既設  
電灯動力盤 LP-TA (内P-TA)

既設  
電灯動力盤 LP-K1-1 (内P-K1-1)

既設  
電灯動力盤 LP-TG (内P-TG)

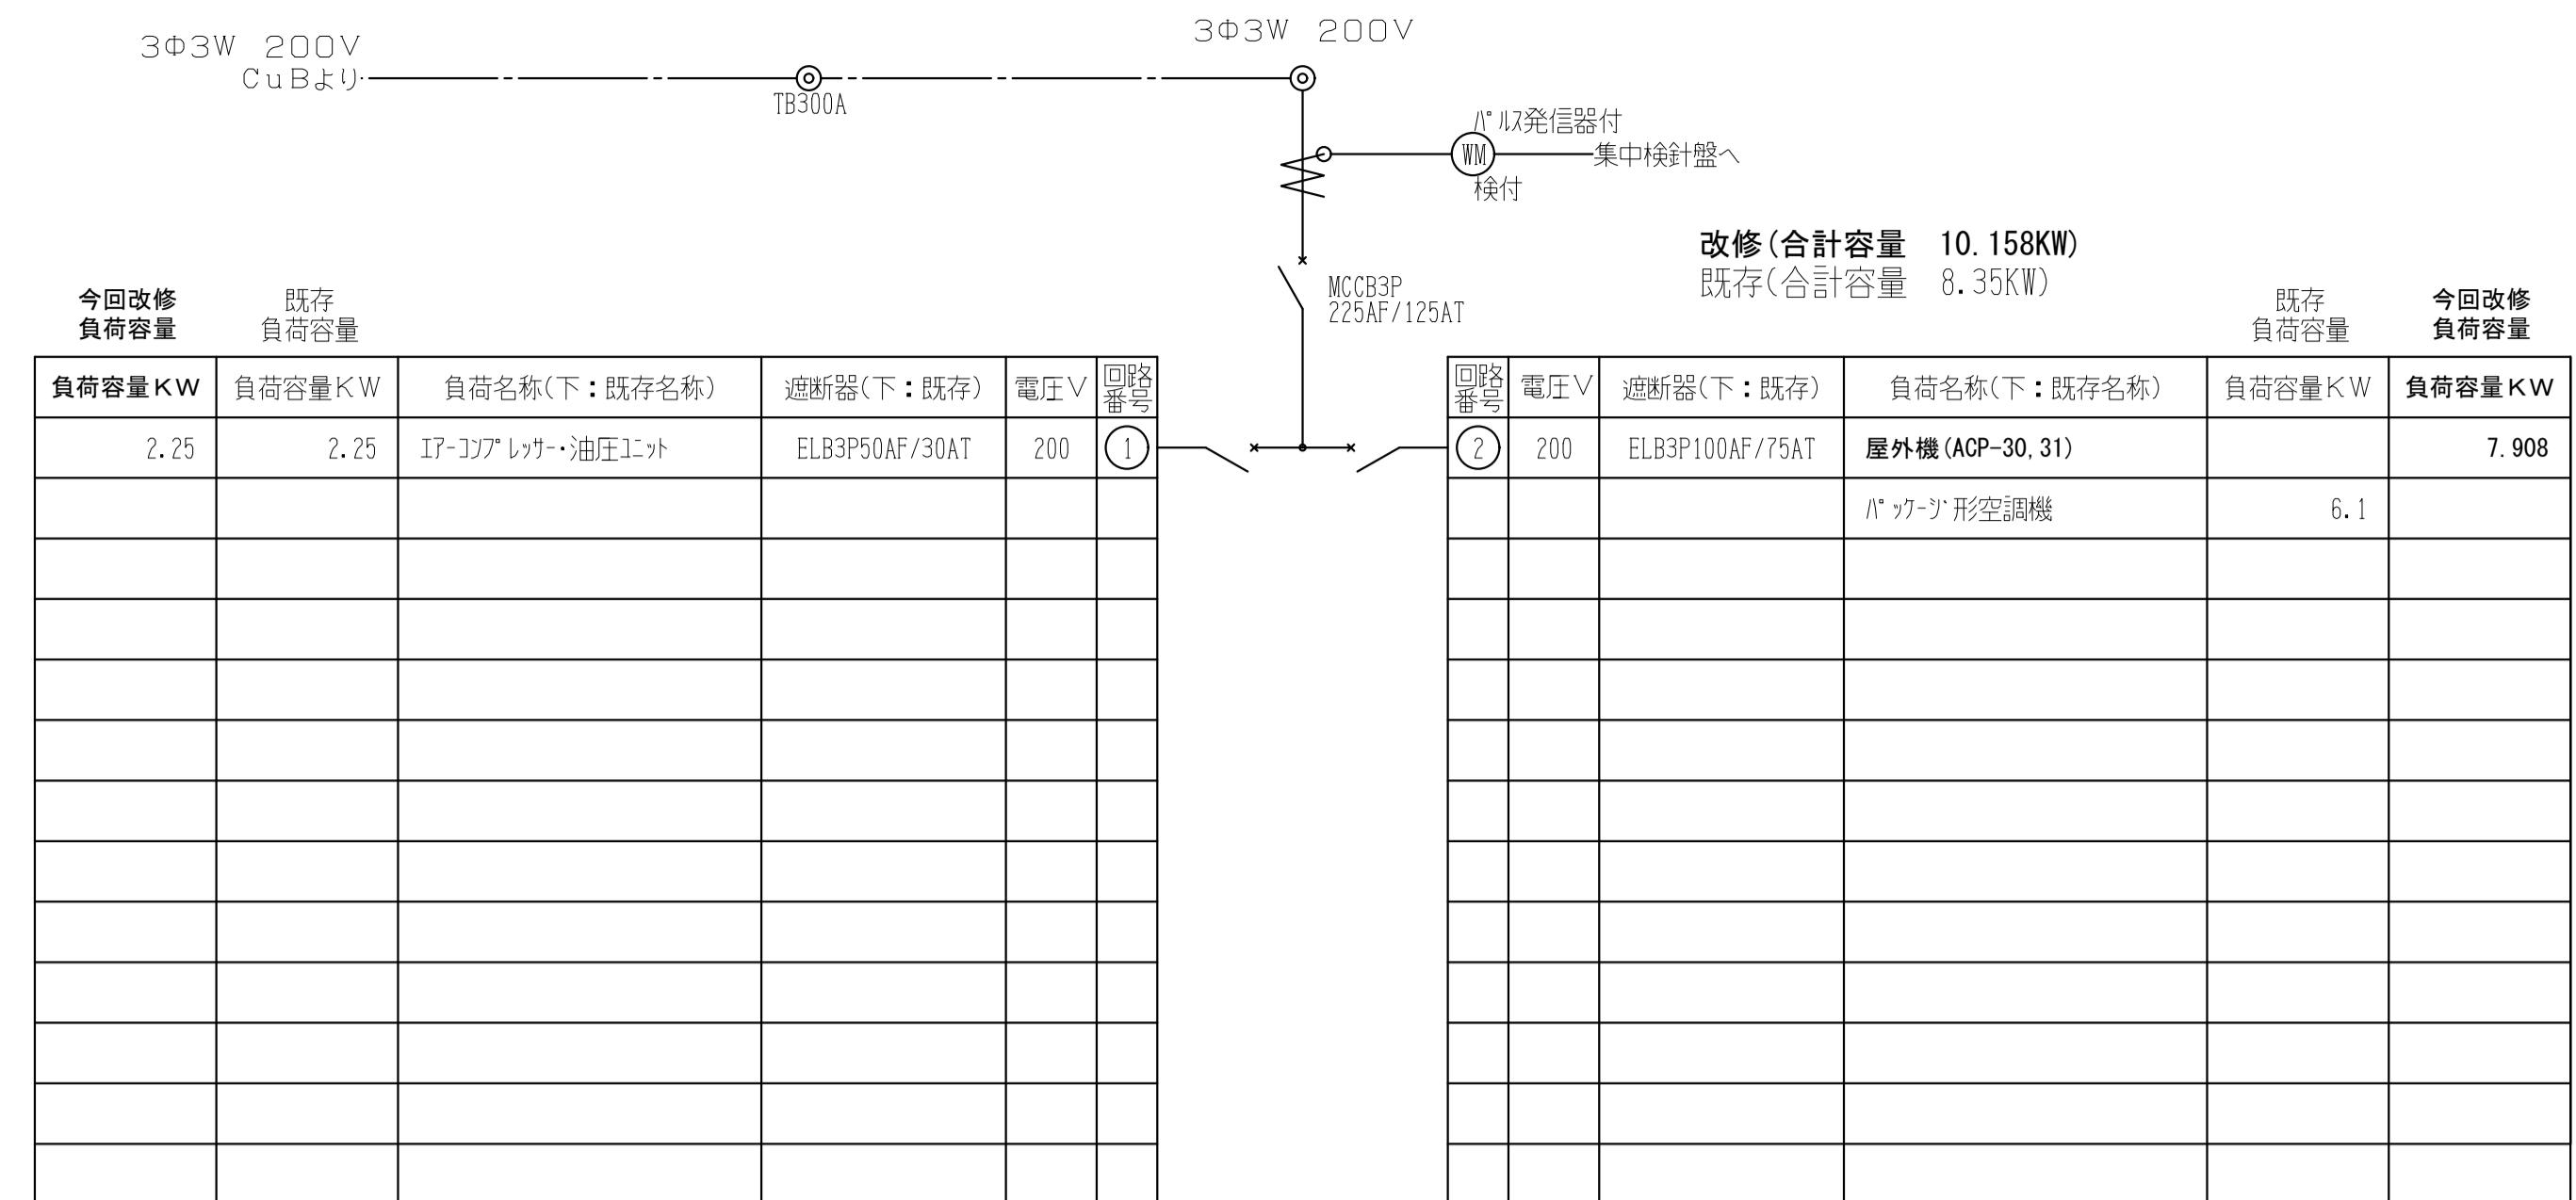
今回改修  
・改修部、回路名称変更  
・既存補助ヒーター回路配線の離線 (A~D)

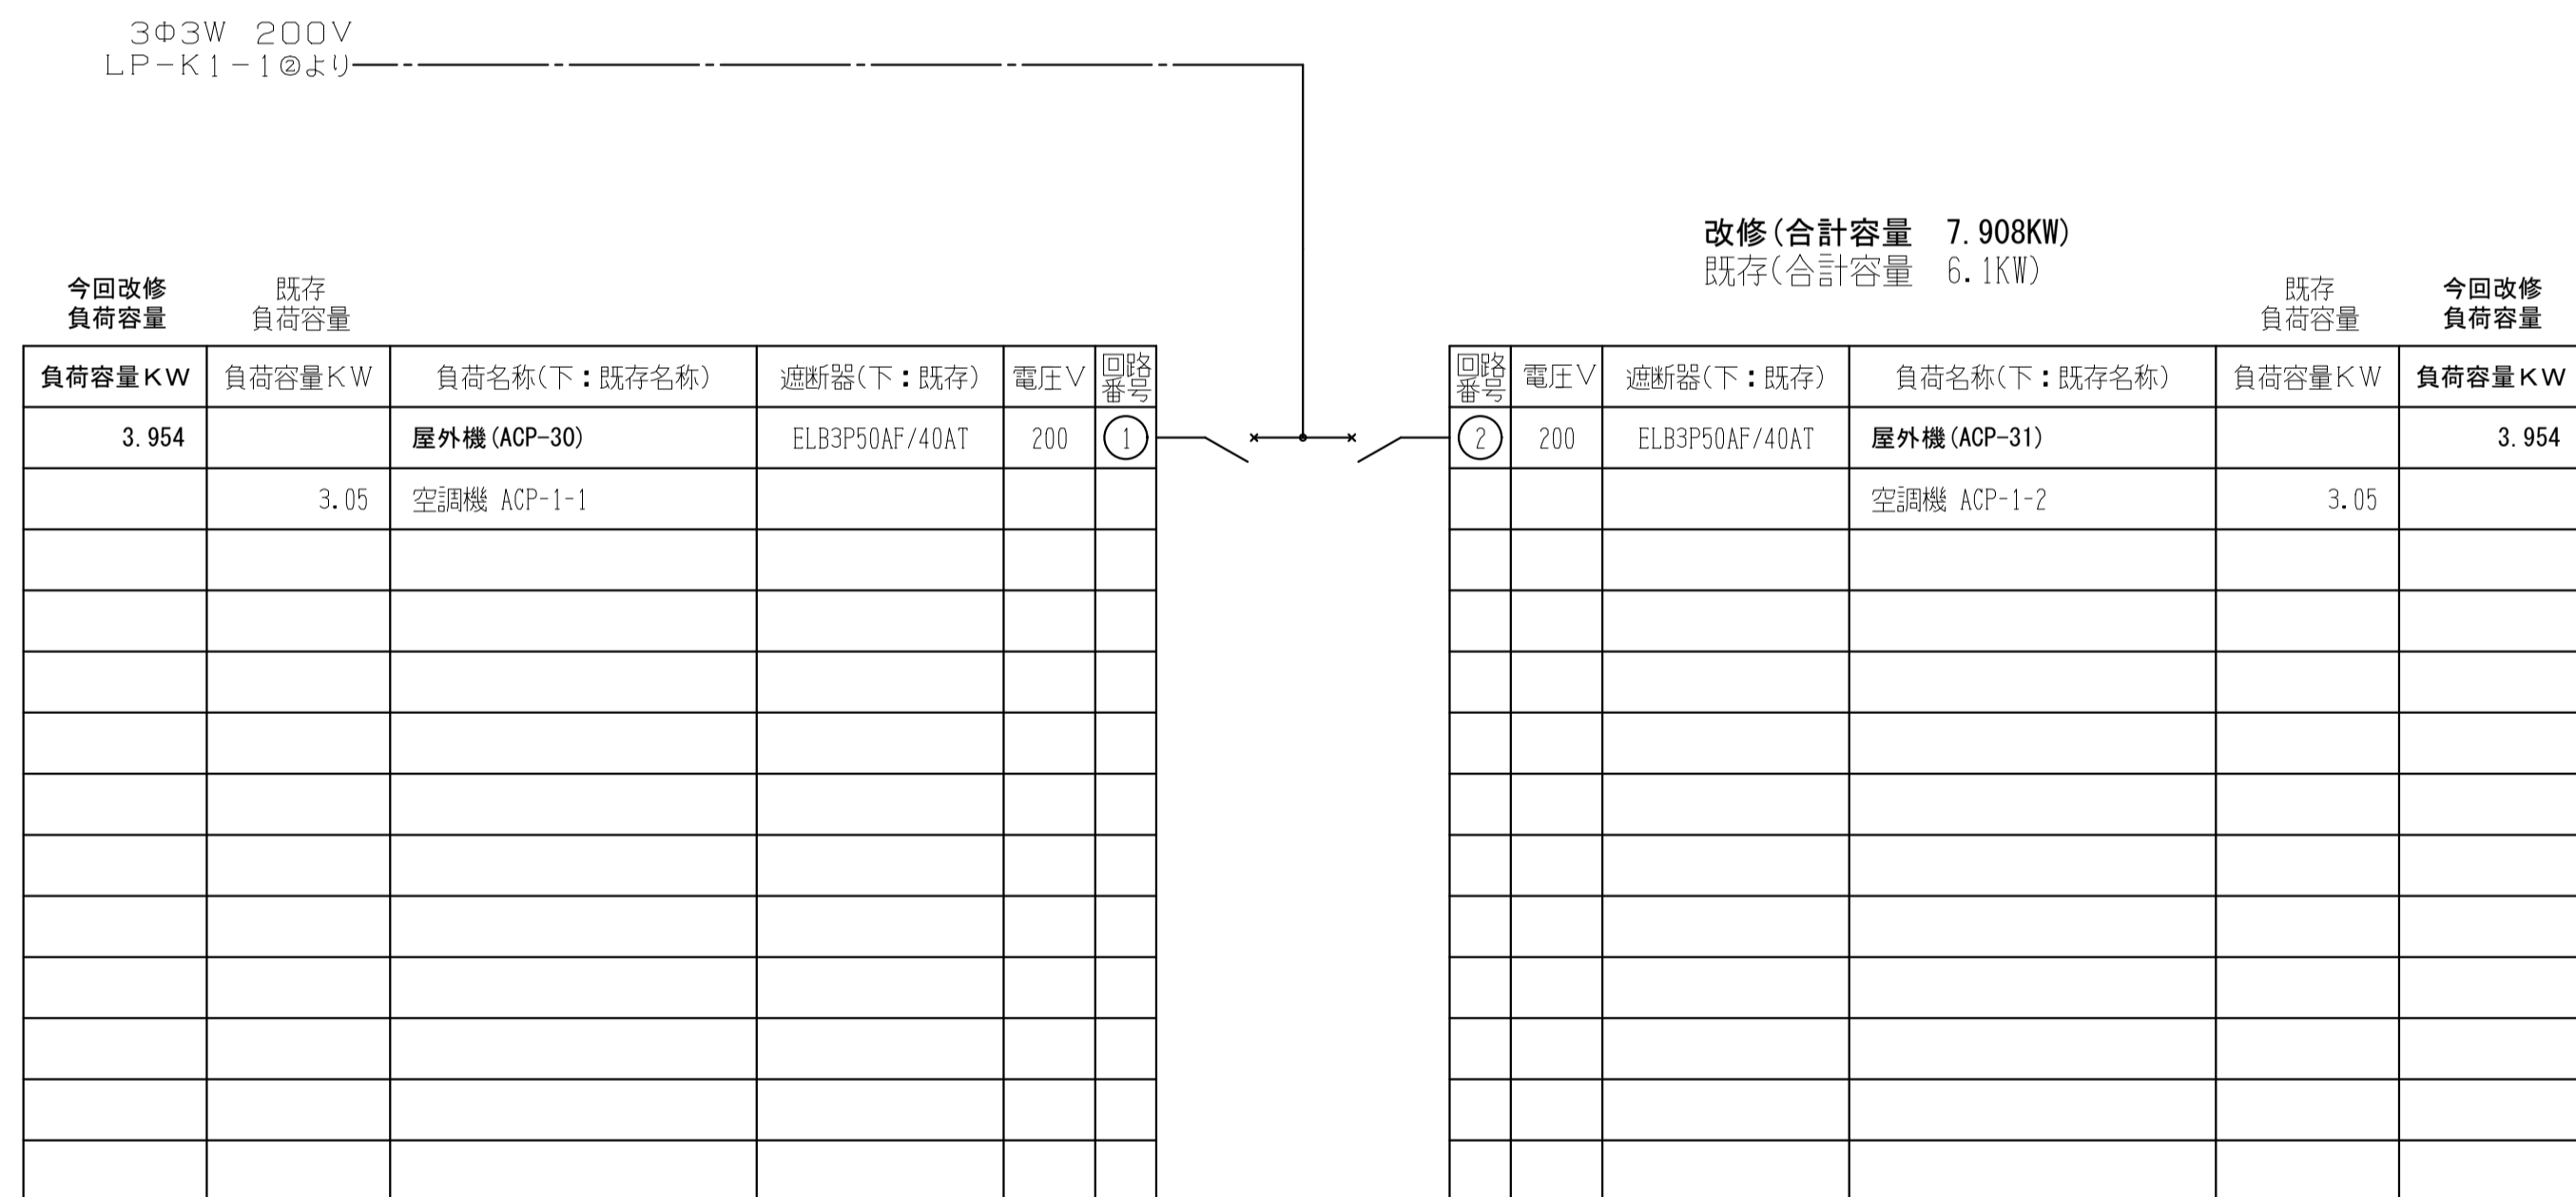
今回改修  
・改修部、回路名称変更

既設  
F a b 室外部 手元開閉器盤 2

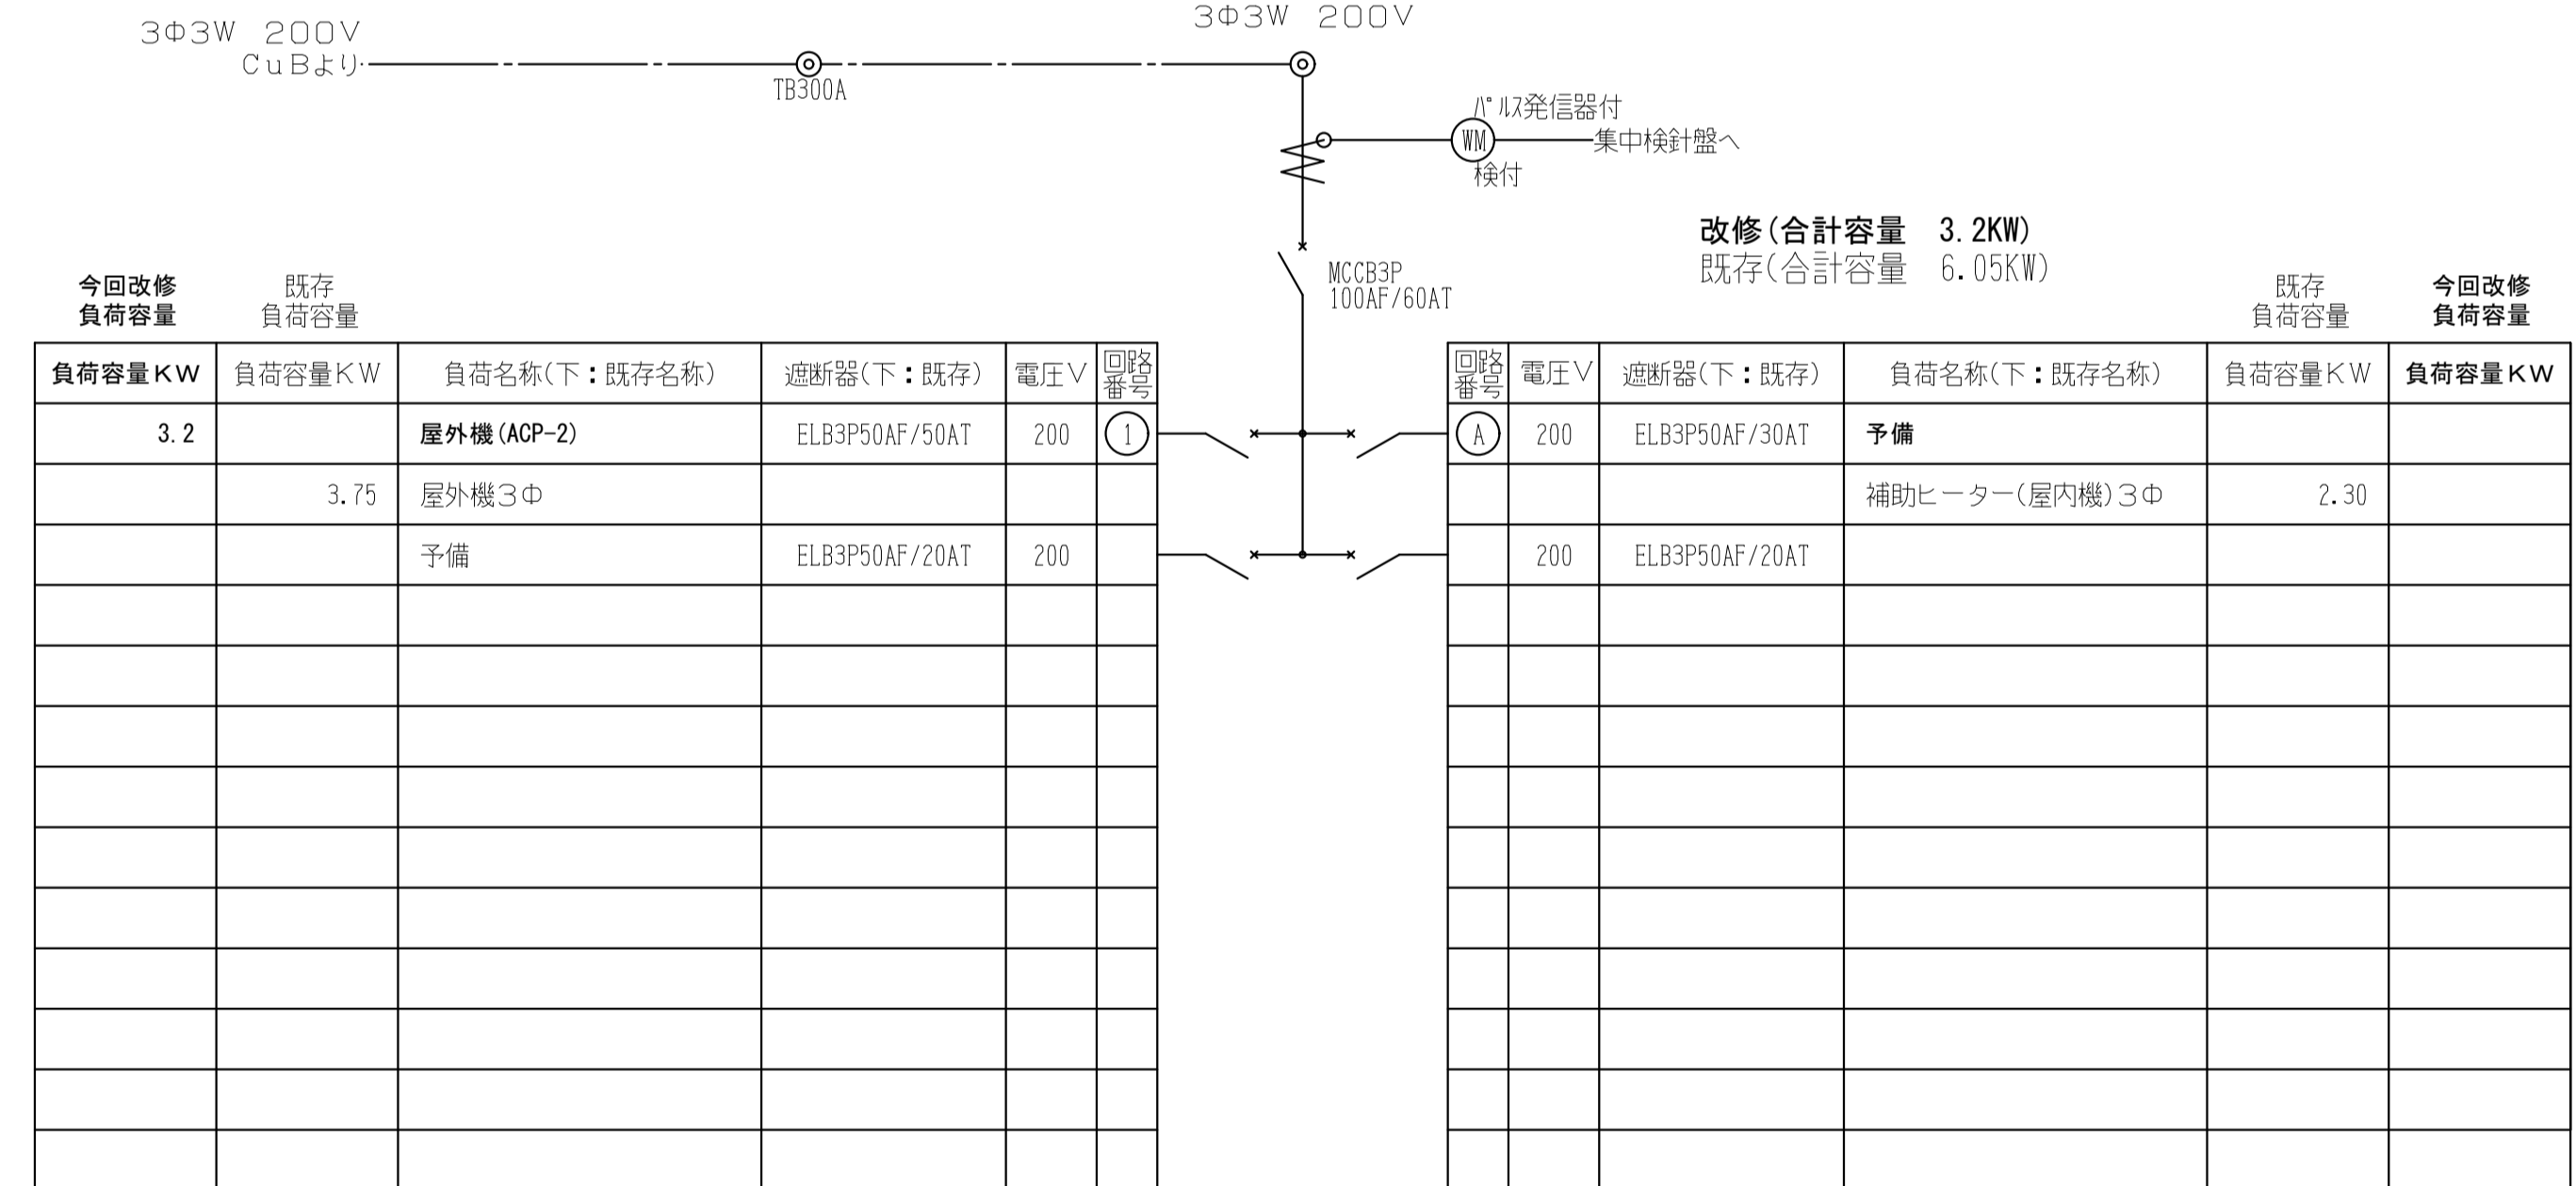
今回改修  
・改修部、回路名称変更
